Sorgenia Bioenergie S.p.A

REALIZZAZIONE DI UN IMPIANTO DI RECUPERO DI RIFIUTI LIGNO-CELLULOSICI PER LA PRODUZIONE DI BIOMASSE COMBUSTIBILI EoW

INTEGRAZIONI AI SENSI ALL'ART. 19 COMMA 2 DEL D.LGS. 152/06 RICHIESTE CON NOTA PROT. 28/05/2024.0546818.U DEL 28/05/2024 DELLA REGIONE EMILIA-ROMAGNA

Figura 1 - Bacini di approvvigionamento prevalenti [fonte: elaborazione QGis]

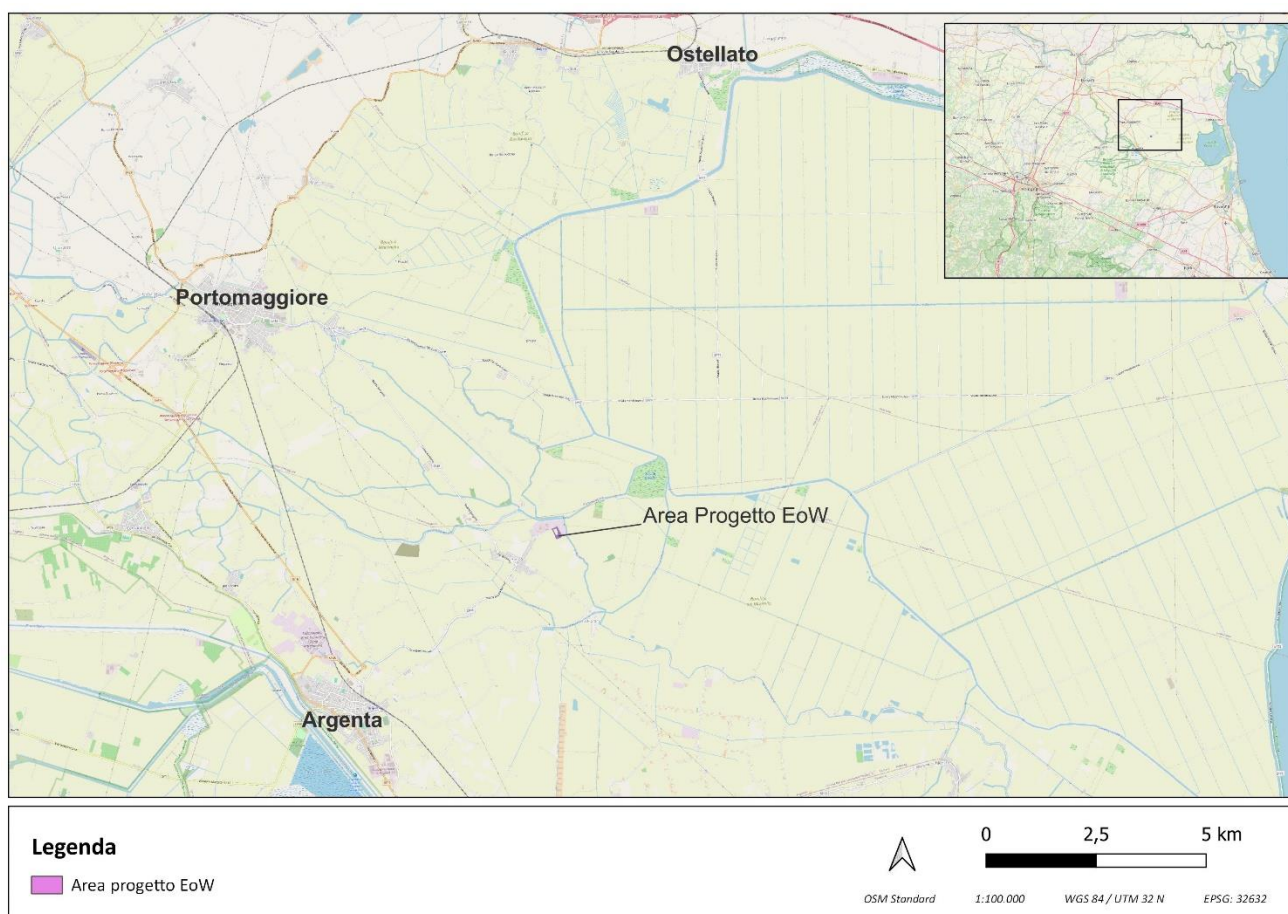
7. specificare i bacini di approvvigionamento dei rifiuti in ingresso e la viabilità che si intende utilizzare;

Per quanto riguarda il bacino di approvvigionamento dei rifiuti in ingresso all'installazione in esame, esso copre un raggio massimo di circa 100 km e vede prevalentemente i conferimenti provenienti dalle municipalizzate e dalle aziende manutentrici del verde urbano dei comuni più prossimi alla area in esame, quali Ostellato, Argenta e Portomaggiore.
